PROJET DE CONSTRUCTION DU SECOND GRAND SITE DE L'ADMINISTRATION CENTRALE DES MINISTÈRES SOCIAUX À MALAKOFF (92)

Enquête publique environnementale unique
du 6 novembre au 6 décembre 2023

RAPPORT D'ENQUÊTE PUBLIQUE UNIQUE

Figure A

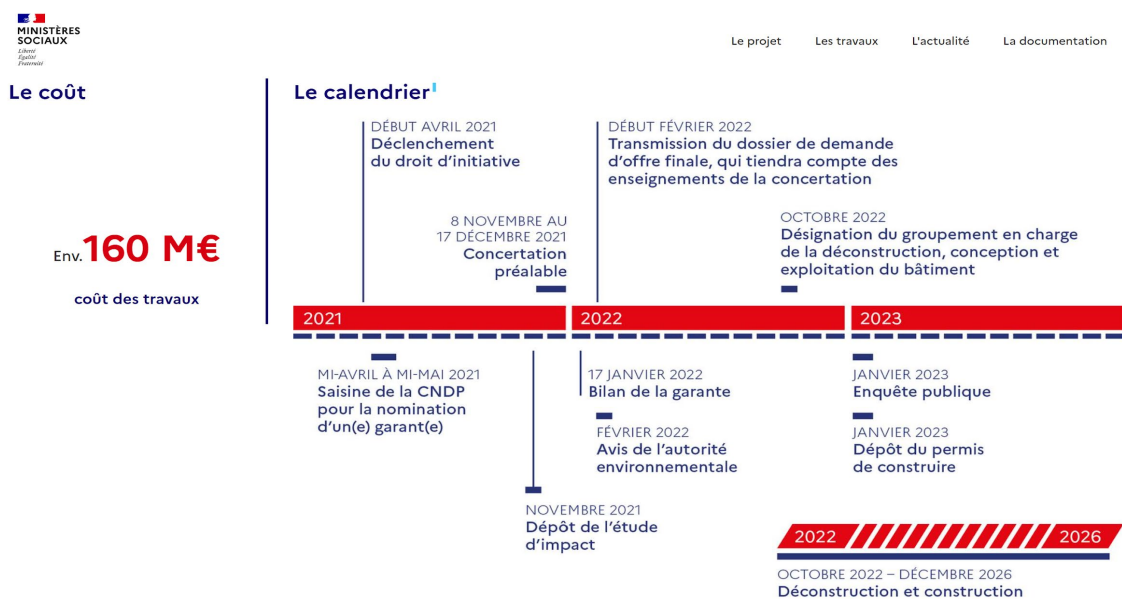
A5 : sur le site internet dédié dans un premier temps à la concertation, puis dorénavant à la phase chantier (<https://www.secondsiteministeresociaux.fr/fr/le-projet/la-mise-en-oeuvre-du-projet>) vous présentez au public le calendrier obsolète suivant (Figure A). Confirmer sa suppression

Pour la partie "pratique" de la mise en ligne de ce calendrier : le site a été mis à jour en amont de l'ouverture de l'enquête publique, avec le nouveau calendrier, disponible sur cette page : <https://www.secondsiteministeresociaux.fr/fr/la-maitrise-d-ouvrage>. Celle-ci était disponible en ligne tout au long de l'enquête publique.

Figure 3 : Calendrier du projet (version 2021, obsolète)

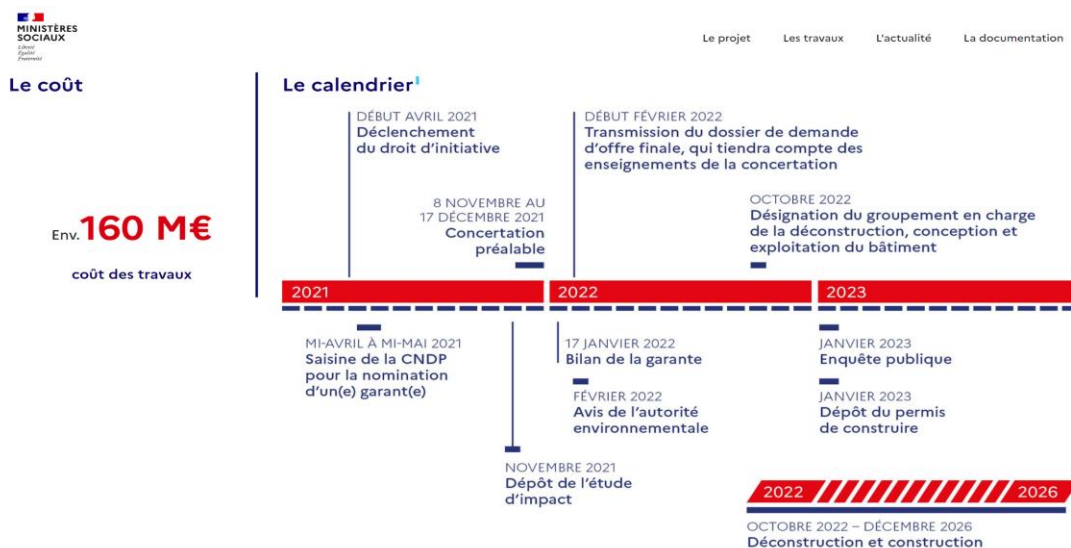
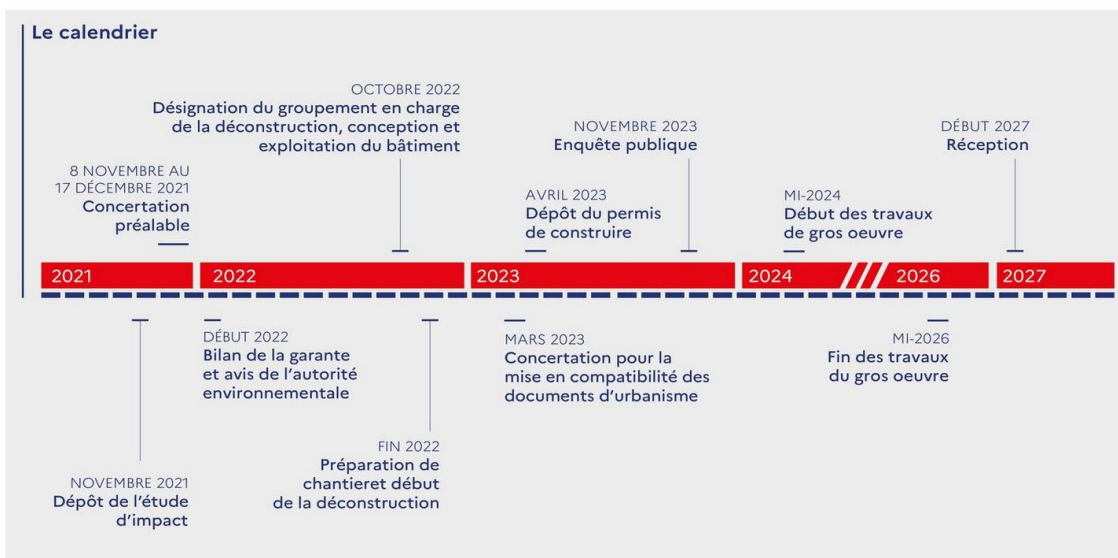
Sur le site internet dédié dans un premier temps à la concertation, puis dorénavant à la phase chantier (<https://www.secondsiteministeresociaux.fr/fr/le-projet/la-mise-en-oeuvre-du-projet>) vous présentez au public le calendrier obsolète suivant (Figure 3). Confirmer sa suppression.

Figure 4 : Calendrier du projet (version 2023, en vigueur)
